SEGUNDA SECCION
PODER EJECUTIVO
SECRETARIA DE ENERGIA

RESPUESTA a los comentarios recibidos al Proyecto de Norma Oficial Mexicana PROY-NOM-027-ENER/SCFI-2016, Rendimiento térmico, ahorro de gas y requisitos de seguridad de los calentadores de agua solares y de los calentadores de agua solares con respaldo de un calentador de agua que utiliza como combustible gas L.P. o gas natural. Especificaciones, métodos de prueba y etiquetado. Publicado el 22 de agosto de 2016, que cancela y sustituye a la Respuesta a comentarios publicada el 16 de enero de 2018.

RESPUESTA A LOS COMENTARIOS RECIBIDOS AL PROYECTO DE NORMA OFICIAL MEXICANA PROY-NOM-027-ENER/SCFI-2016, RENDIMIENTO TÉRMICO, AHORRO DE GAS Y REQUISITOS DE SEGURIDAD DE LOS CALENTADORES DE AGUA SOLARES Y DE LOS CALENTADORES DE AGUA SOLARES CON RESPALDO DE UN CALENTADOR DE AGUA QUE UTILIZA COMO COMBUSTIBLE GAS L.P. O GAS NATURAL. ESPECIFICACIONES, MÉTODOS DE PRUEBA Y ETIQUETADO. PUBLICADO EL 22 DE AGOSTO DE 2016, QUE CANCELA Y SUSTITUYE A LA RESPUESTA A COMENTARIOS PUBLICADA EN EL DIARIO OFICIAL DE LA FEDERACIÓN EL 16 DE ENERO DE 2018.

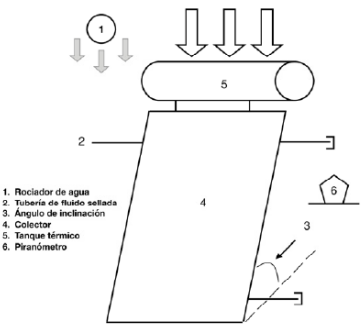
Dice: FIGURA A 4 Debe decir: Justificación: Comentario MEXOLAB No se incluyó en la figura el pluviómetro	Con fundamento en los artículos 47 fracciones II y III y 64 de la Ley Federal sobre Metrología y Normalización y el 33 de su Reglamento, se analizó el comentario y se encontró que procede. Se modificó la Figura A.4 del proyecto de NOM para quedar como sigue: 1. Tubería de fluido abierta 2. Radiación solar 3. Sensor de temperatura ambiente 4. Piranómetro 5. Tubería de fluido sellada 6. Colector 7. Tanque térmico 8. Pluviómetro Figura A.3 – Exposición

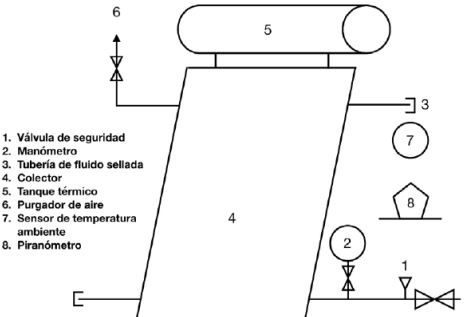
PROMOVENTE	RESPUESTA
Dice: Figura 8 A Debe decir: Justificación: COMENTARIO MEXOLAB La figura 8 A no representa el método de prueba correctamente: En general la entrada de agua fría se encuentra en el termotanque no en el colector solar (en el lugar de la purga). La salida de agua caliente igualmente está en el termotanque no en la parte superior del colector solar. Y no hay descripción de la forma correcta de las conexiones en el procedimiento.	Con fundamento en los artículos 47 fracciones II y III y 64 de la Ley Federal sobre Metrología y Normalización y el 33 de su Reglamento, se analizó el comentario y se encontró que no procede. Las figuras sólo son representativas para la realización de los métodos de prueba. Aunado a lo anterior, le informamos que la figura 8 A que menciona en su comentario, no se encuentra referenciada en el proyecto de NOM.
Dice: 6.2 y 8.2 Seguridad 6.2.6 Resistencia a la presión positiva 8.2.6 Método de prueba de resistencia a la presión positiva Debe decir: 6.2 y 8.2 Durabilidad (o integridad) 6.2.6 Resistencia a la presión positiva 8.2.6 Método de prueba de resistencia a la presión positiva Justificación: REFERENCIA DEL MÉTODO: Este método de prueba no tiene referencia internacional en cuanto a pruebas de calentadores solares de agua. La referencia más cercana es la Norma Internacional ISO 9806:2013-ISO 9806:2013-16 Ensayo de carga mecánica con presión positiva o negativa. Para colectores solares Este método no es un método de prueba para evaluar seguridad. Si se quiere clasificar así, se debe mencionar el riesgo al usuario que se previene cuando el calentador solar de agua pasa la prueba. Debería utilizarse otro nombre del método de prueba ya que se prueban cosas distintas. En calentadores de agua solares se prueba la resistencia estructural.	Con fundamento en los artículos 47 fracciones II y III y 64 de la Ley Federal sobre Metrología y Normalización y el 33 de su Reglamento, se analizó el comentario y se encontró que no procede. En el inciso "6.2 Seguridad" se incluyen todas las especificaciones que deben cumplir los calentadores de agua solares con o sin respaldo a gas para definir la calidad, seguridad y durabilidad de éstos.
